Betreff: Meine Bürgereingabe zum Verkehrskonzept Bielefelder Westen

Meine Eingabe vom 29.4. möchte ich um einige konkrete Vorschläge ergänzen, nachdem der Bezirksmanager, Herr Tobien, mir das Verkehrskonzept der Planungssozietät und das Protokoll der Sitzung der Bezirksvertretung Mitte vom 20.2. 2020 zugänglich gemacht hat. Mit großem Interesse habe ich das Konzept studiert und bin in weiten Teilen sehr einverstanden mit den Maßnahmen zur Verlangsamung des KFZ-Verkehrs und zur Priorisierung von Fußgängern und Radfahrern. Hier wird eine Vision für die Stadt der Zukunft spürbar, wie sie gerade in vielen Städten weltweit diskutiert und umgesetzt wird, beispielsweise in Wien, New York, Vancouver, Mexico City, Budapest, Brüssel, Berlin

Vorschlag zur wechselseitigen Parkplatzaufteilung in der Rolandstraße zur Entschleunigung der zukünftigen Einbahnstraße durch stärkere Verschwenkung der Fahrbahn (Anzahl der Parkplätze dieser Lösung entspricht in etwa der aktuellen Situation)

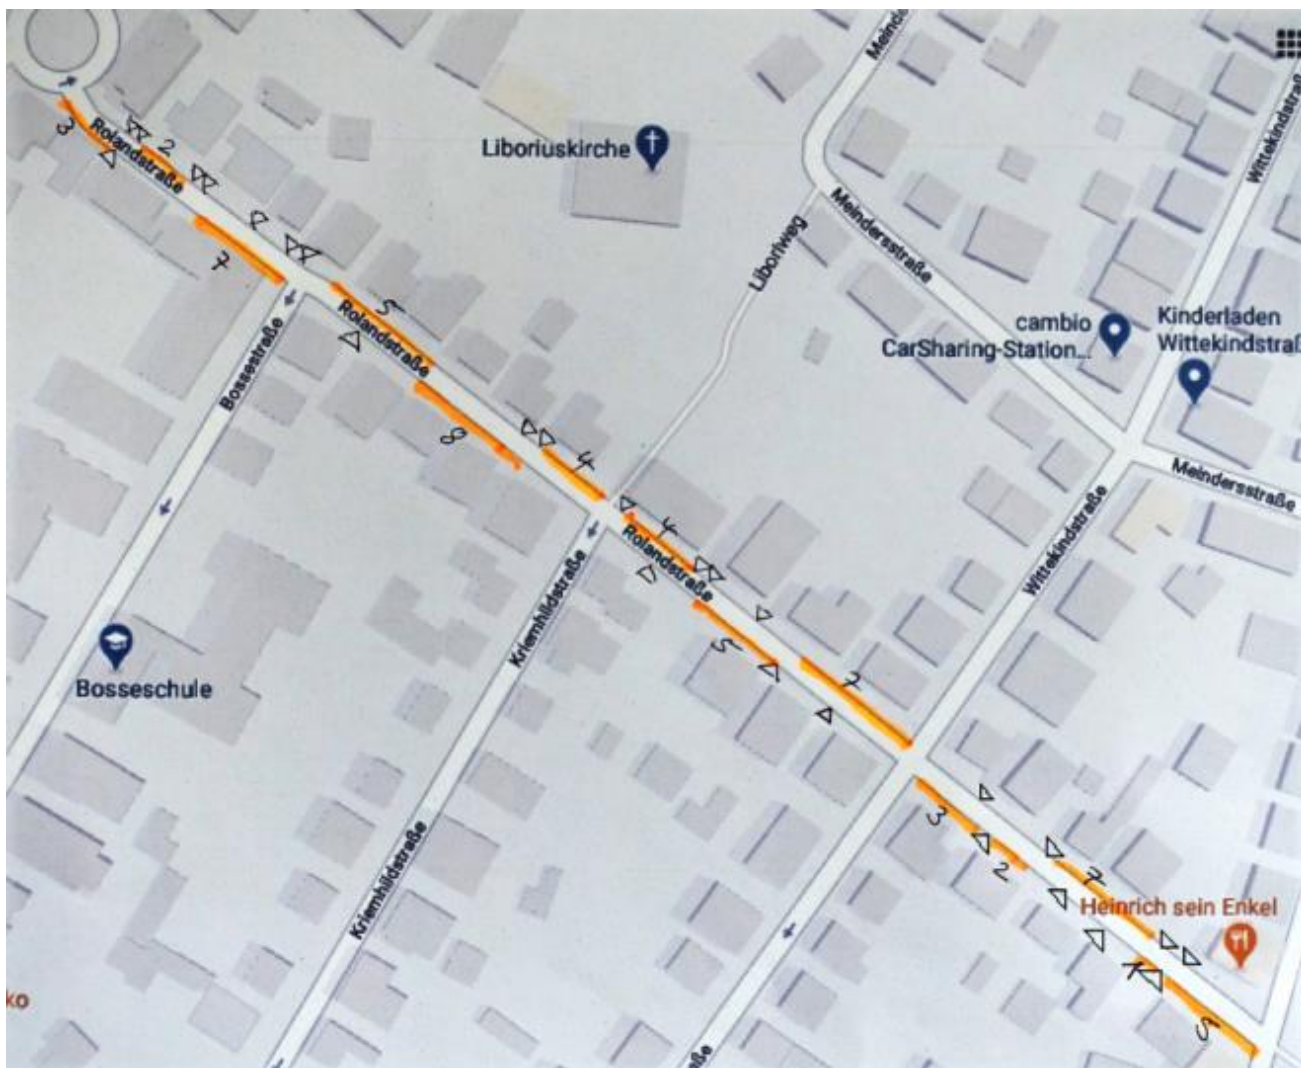
- In der Rolandstraße, deren aktueller Umbau ja gegen Ende des Jahres in jedem Fall eine Neugestaltung der Fahrbahn- und Gehsteigflächen nach sich ziehen wird, könnte die vorgeschlagene Einbahnstraßenlösung tatsächlich die Zahl der KFZ verringern. Es sollte aber zum Schutz der zahlreichen Radfahrer und Fußgänger in jedem Fall der MIV entschleunigt werden, z. B. mit kleinteiligerem Wechsel der Parkseiten (mehr „Slalom“, siehe anhängenden Parkplatzplan), ergänzt durch Bauminseln und der Einrichtung einer Verkehrsberuhigung mit einer niveaugleichen Mischfläche. Damit wird der faktischen Nutzung dieser Straße als Hauptfahrradroute (siehe Abb. 23, S. 17 des Verkehrskonzeptes) Rechnung getragen, ebenso der Nutzung als „Fußgänger-zone“ während aller DSC Heimspiele und während des Flohmarktes und des Wochenmarktes auf dem Siegfriedsplatz, bei der eine große Zahl von Menschen sowieso mitten auf der Straße schlendert. Außerdem führt der Schulweg einer erheblichen Zahl von Schüler*innen durch die Rolandstraße. Hier sollte die Begegnung von Fuß- und Radverkehr mit dem MIV auf möglichst wenige PKW beschränkt werden. Die Gestaltung der Oberfläche sollte für die extrem hohe Zahl der Radfahrer ein bequemes

Durchfahren auf glatter Radfahrbahn separiert von den Fußgängern ermöglichen, ansonsten sollte für Autos die Durchfahrt eher erschwert werden. Eine „Spielstraße“ mit Schritttempo erscheint mir allerdings nicht angemessen. Nach StVO gäbe es noch die Möglichkeit eines verkehrsberuhigten Geschäftsbereichs (Tempo 20 km/h) oder einer Fahrradstraße mit Anlieger-frei-Regelung. Eine noch angemessenere Lösung wäre allerdings die Ausweisung einer „Begegnungszone“ wie sie in vielen Ländern bereits gang und gäbe ist und wie sie im Konzept der Planungssozietät ja auch für andere

Ausfahrten als Dreiecke markierte, Farbmarkierung zeigt den möglichen Seitenwechsel der Parkflächen unter Berücksichtigung der Ausfahrten (mit Anzahl der Parkplätze)
